## **Remarques sur la méthode et les résultats de l'étude d'impact/étude de danger** **Florence Naizot**

### **Critiques sur la méthode**

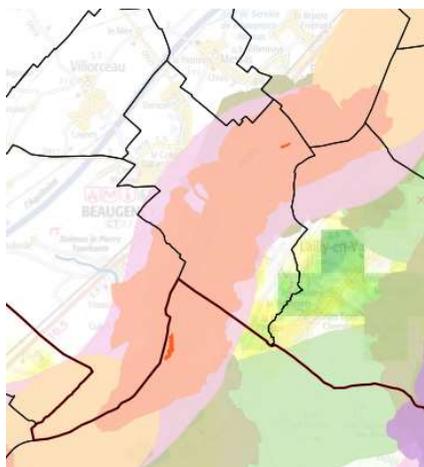
Effet cumulé du bruit du projet avec celui d'une entreprise existante ?

Effet cumulé des polluants entre eux ?

Effet cumulés des apports par rapport aux valeurs (moyennes et pics) déjà enregistrées/modélisées dans le secteur par Lig'air ?

#### **Impacts sur le paysage**

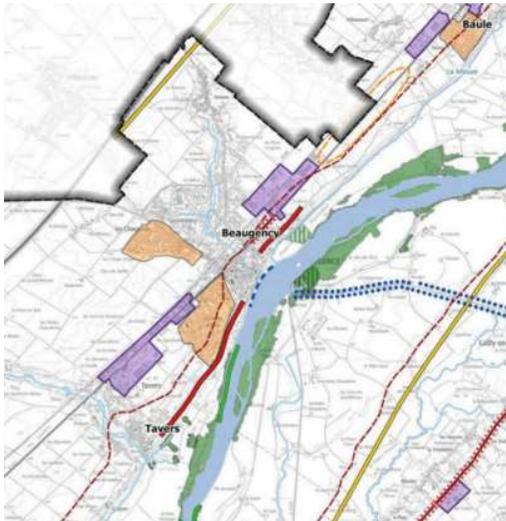
Le travail opéré par l'Etat pour spatialiser les enjeux de protection du patrimoine Val de Loire UNESCO pointe le secteur ( [http://www.centre-val-de-loire.developpement-durable.gouv.fr/IMG/pdf/vdl\\_seq\\_1-2\\_orleans-beaugency\\_v-internet-min.pdf](http://www.centre-val-de-loire.developpement-durable.gouv.fr/IMG/pdf/vdl_seq_1-2_orleans-beaugency_v-internet-min.pdf)) soumis à étalement urbain (taches mauve carte p. 69) et préconise de maintenir les coupures vertes entre les zones urbaines (carte p.97).

L'étude d'impact mentionne ^p. 64 « Le projet prendra en compte ces contraintes », sans les détailler.

Le plan paysager de l'implantation du bâtiment Parcolog ne prend en compte que des rideaux d'arbres, qui en hiver, ne sauront pas le masquer.

L'opportunité du bâtiment est elle-même remise en cause par le plan de gestion Unesco.
